***Avis sur un projet de captage d'eau
souterraine par forage « Nangis 4 »
commune de Nangis (77)***

**février 2002
BRGM/SP-51540-FR**

Dans le cadre des actions du BRGM d'appui scientifique et technique aux services chargés de la police de l'eau, la Direction Départementale de l'Agriculture et de la Forêt de Seine-et-Marne a sollicité le Service Géologique Régional d'Ile-de-France pour un avis sur un projet de captage d'eau souterraine par forage (Nangis 4 ou F4) à Nangis (77).

Fig. 1 – Localisation des ouvrages de la zone d'étude par rapport aux isopièzes du calcaire de Champigny (mars 1974)

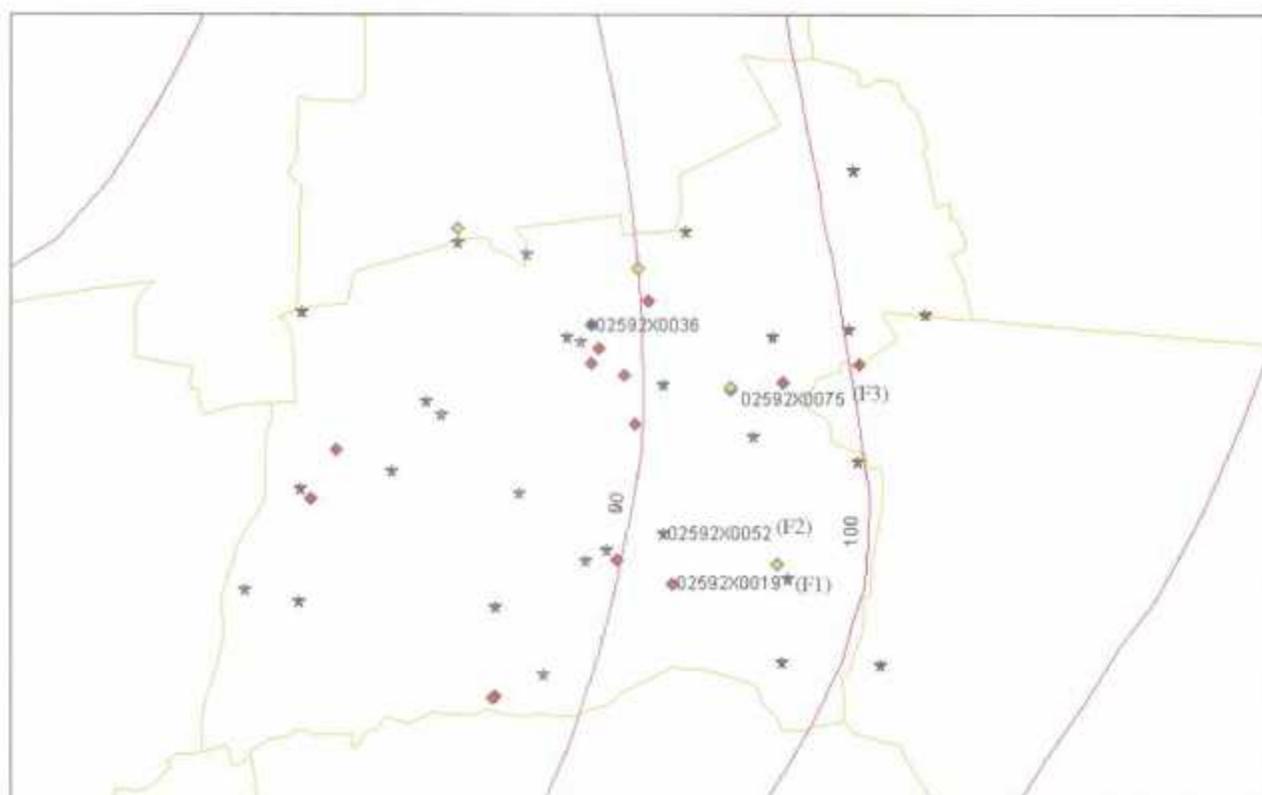
Il est écrit dans le rapport que cette nappe est captive, et par conséquent les deux aquifères sont déconnectées. Ceci peut-être débattu :

- La carte piézométrique régionale ne distingue pas les deux aquifères (fig. 1)
- Les variations piézométriques données des forages F2 et F3 sur la période 1996-1999, présentent des similitudes de comportements, ce qui laisse à penser que la nappe des calcaires de Champigny et la nappe des calcaires de Saint Ouen ne sont pas complètement déconnectées.
- Le forage F3 qui capte la nappe du calcaire de Saint Ouen, présente une pollution non négligeable d'Atrazine et de Desethyl-Atrazine tout comme les forages F1 et F2 qui captent la nappe du calcaire de Champigny.

Fig. 2 – Suivi piézométrique du forage 02592X0036

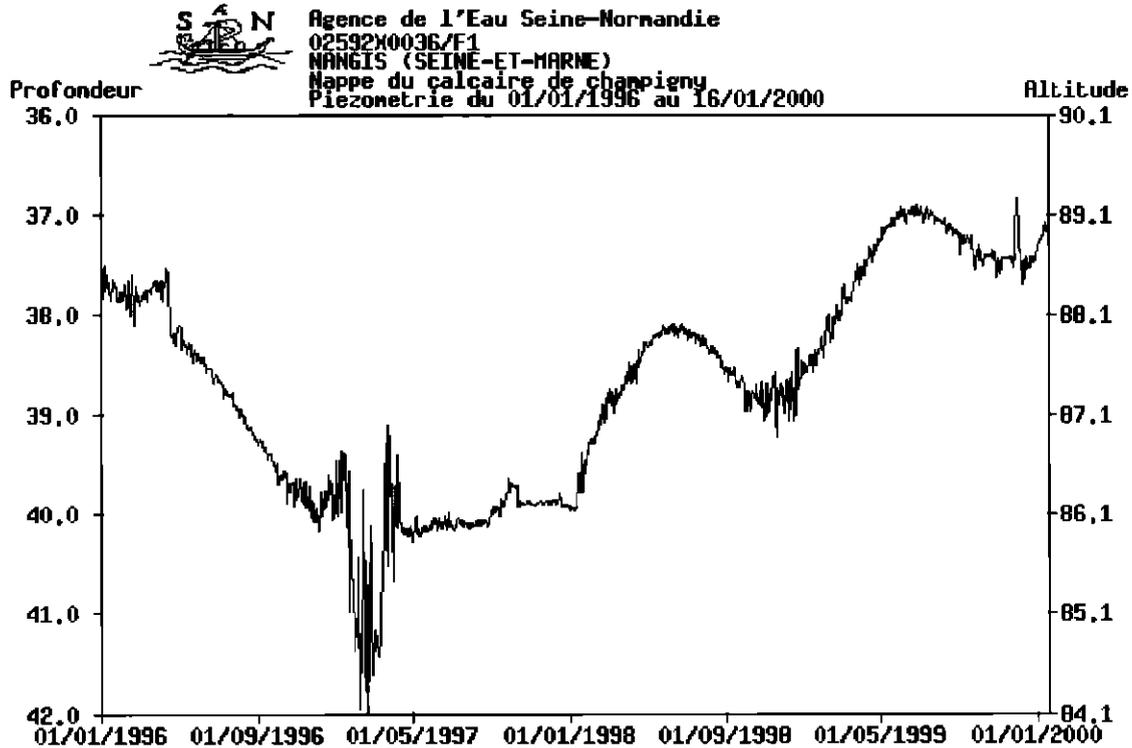
La figure 2 donne le niveau du piézomètre 02592X0036, qui appartient au réseau piézométrique du bassin Seine-Normandie, et montre un comportement tout à fait

analogue à ceux des deux forages Nangis2 (02592X0052) et Nangis3 (02592X0075)
illustrés dans le rapport.
